Arretierung Rollladenstab Aluminium Mini DT 410

Neue Arretierung für Aluminiumstab DT 410.

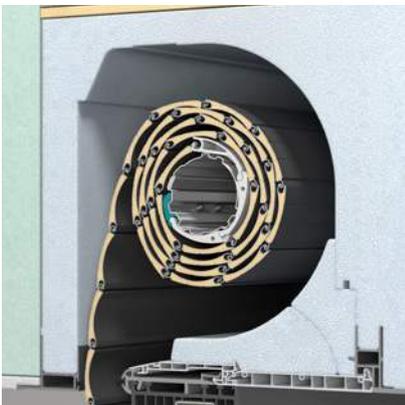
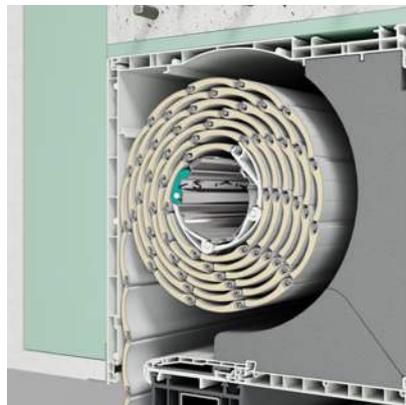
Die von der StellaGroup entwickelte und seit vielen Jahren erfolgreiche Weiterentwicklung im Bereich der Arretierung wurde 2022 bei Alulux umgesetzt. Bei DuoTherm wird dieses Verfahren der Stabarretierung für das Rollladenprofil DT 410 ab sofort auch eingesetzt. Das gilt für alle Kastensysteme aber auch für lose Panzer. Hierdurch wird der Kunststoffverbrauch um 90% reduziert und ist somit ein perfektes Beispiel für angewandte Nachhaltigkeit.

Die Kunststoffschraube aus dem Material PTFE dient als Abstandshalter zwischen dem Nutengrund der Führungsschiene und dem Rollladenprofil, wodurch sich eine optimale und geräuscharme Führung der Profile ergibt.
